# RIVIERAPORTS

**Objet : PORT DE GOLFE-JUAN**

Amélioration de la qualité des eaux portuaires par renouvellement des eaux  
Recours gracieux - Arrêté n°AE-F09318P0212 du 18/07/2018.

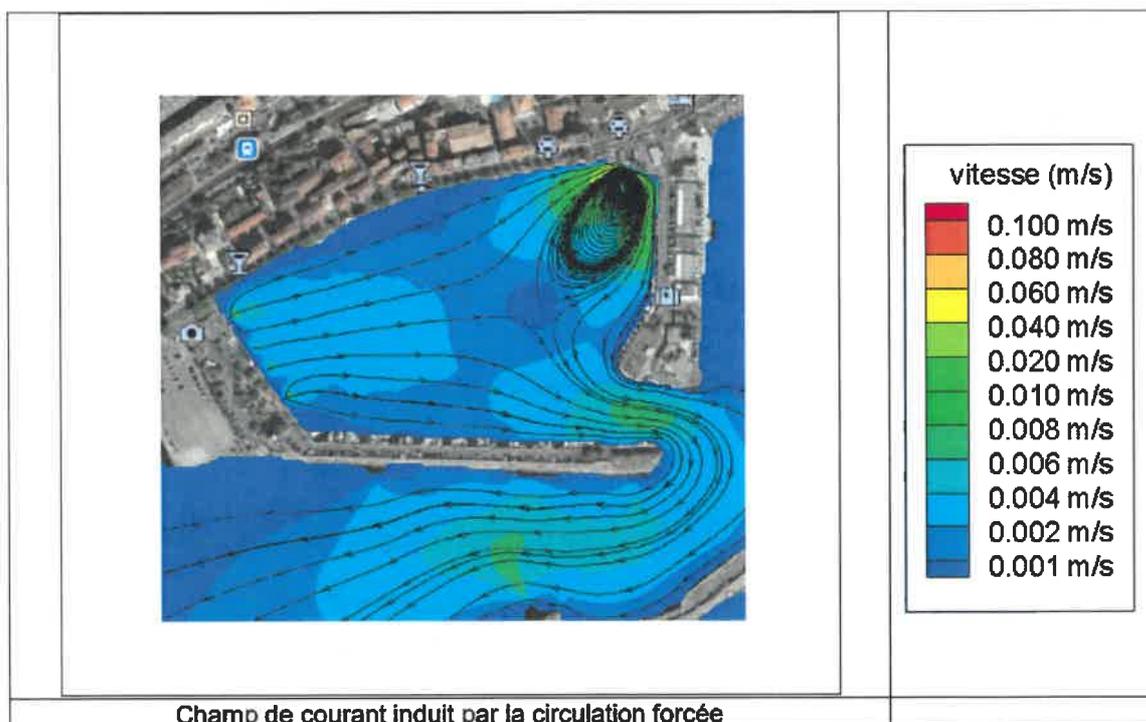
- *Paysage : le projet est situé en site inscrit. A la lecture du cerfa, il n'y aura pas de modification du site à la surface. Cependant ce point mérite d'être confirmé. De plus, si des installations sont mises en place pendant les travaux, une remise en état des lieux doit être prévue.*

Comme indiqué dans le document CERFA, il n'y aura aucun impact visuel à terme. En effet, la canalisation est ensouillée à -2,50m de profondeur et la chambre de pompage est existante et intégrée dans la protection en enrochements.

En phase travaux, le bassin de décantation installé sur le parking de manière temporaire sera ensuite démonté, le revêtement du parking sera remis en état à la fin du chantier.
